COMUNE DI VICENZA

**Variante parziale al Piano degli Interventi
Ambito di intervento unitario/coordinato
“A1 SANTA CORONA”**

OGGETTO: VICENZA (VI). Ambito di intervento unitario/coordinato “A1 SANTA CORONA”. Proposta di variante parziale al Piano degli Interventi (PI) per la valorizzazione del compendio ex Palazzo di Giustizia. Parere.

▭ stralcio n. 3

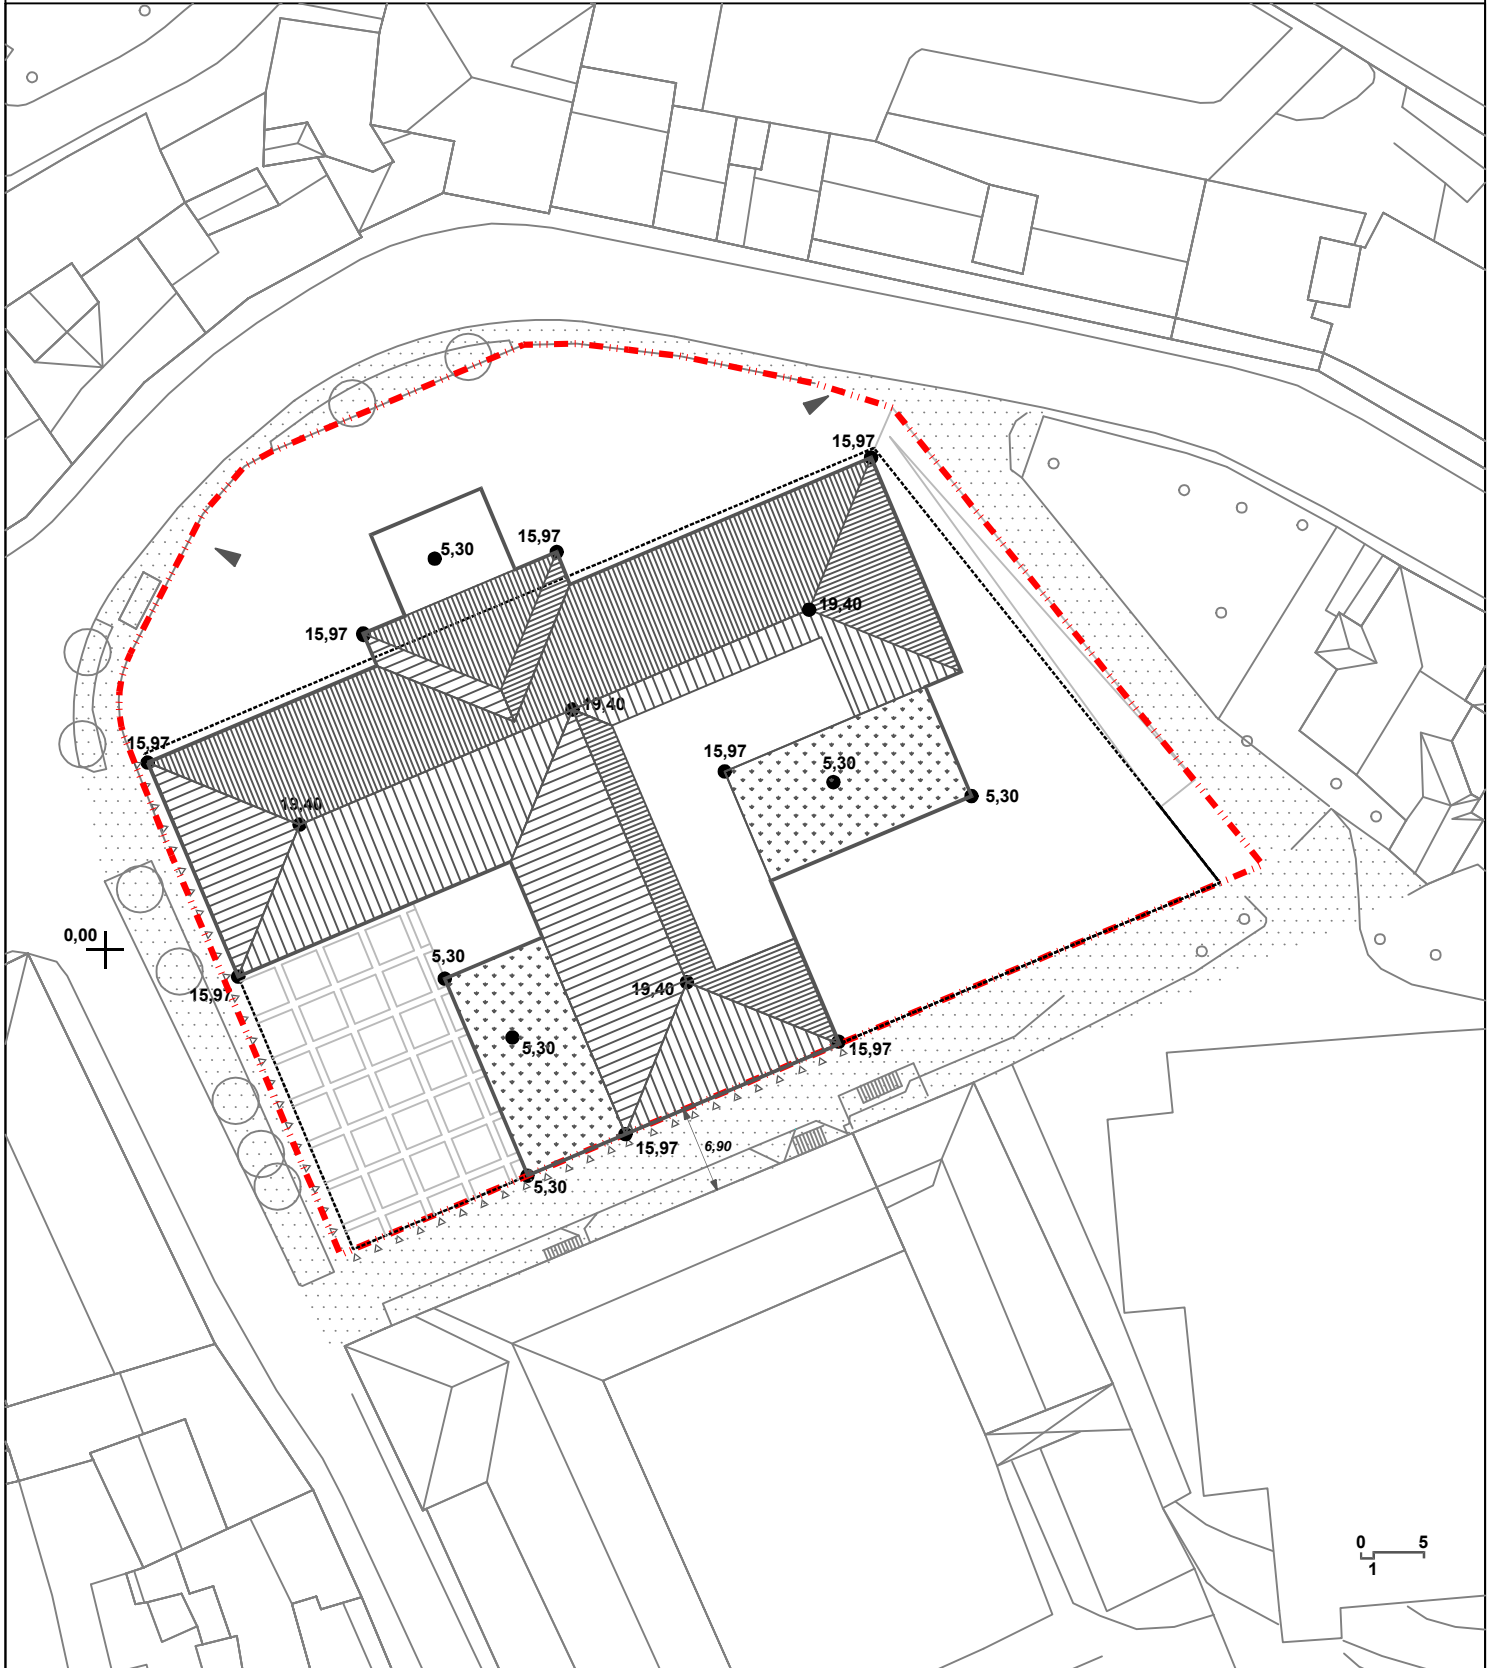
CONSIDERATO che in relazione allo stralcio 3 (ex palazzo di Giustizia), la proposta di sostituzione edilizia con destinazione ricettiva, in luogo di un volume esistente in contrasto con la monumentalità circostante, è potenzialmente coerente, in quanto la previsione di riduzione volumetrica e l'imposizione di allineamenti altimetrici con Palazzo Leoni Montanari sono elementi ritenuti essenziali e favorevoli alla ricomposizione armonica e al miglioramento della percezione del contesto monumentale del fronte su contrà Santa Corona;

3. Per quanto riguarda gli interventi di cui allo **stralcio 3** (ex palazzo di Giustizia):

- *l'intervento di sostituzione edilizia dovrà rispettare tassativamente gli allineamenti altimetrici previsti dalla variante, in particolare non superando le quote di gronda e di colmo di Palazzo Leoni Montanari, in modo da ripristinare un corretto equilibrio volumetrico e visivo su Contrà Santa Corona.*
- *La progettazione definitiva ed esecutiva dovrà essere di elevata qualità architettonica e compositiva. Dovranno essere utilizzati materiali e cromie in armonia con il contesto monumentale del Centro Storico, evitando soluzioni contrastanti e privilegiando l'uso di finiture tradizionali e/o soluzioni contemporanee di pregio.*
- *Nel caso di opere pubbliche o di interesse pubblico qualsiasi intervento volto a manomettere e/o alterare il sottosuolo dovrà rispettare le normative vigenti in materia di archeologia preventiva (D. Lgs.*

36/2023, art. 41 c. 4 e allegato I.8), anche attraverso forme di semplificazione, che garantiscano in ogni caso tempistiche e risorse economiche adeguate per sostenere i costi delle operazioni archeologiche necessarie ai lavori. In particolare si segnala sin d'ora che dati l'elevato potenziale archeologico dell'area non si esclude la necessità di effettuare indagini archeologiche estensive da effettuarsi preliminarmente a qualsiasi opera edile. Analogamente, le opere realizzate da privati che dovessero interessare il sottosuolo dovranno essere preliminarmente sottoposte alle valutazioni della Soprintendenza ai sensi dell'attuali NTO del PAT di Vicenza (art. 14, c. 7, lett. a) e lett. b)), al fine di evitare rinvenimenti in corso d'opera che potrebbero portare a sospensione dei lavori ai sensi dell'art. 28 c. 2 del D. lgs. 42/2004 e ss.mm.ii. e/o necessità di importanti modifiche del progetto. In particolare si segnala sin d'ora che dati l'elevato potenziale archeologico dell'area non si esclude la necessità di effettuare indagini archeologiche estensive da effettuarsi preliminarmente a qualsiasi opera edile.
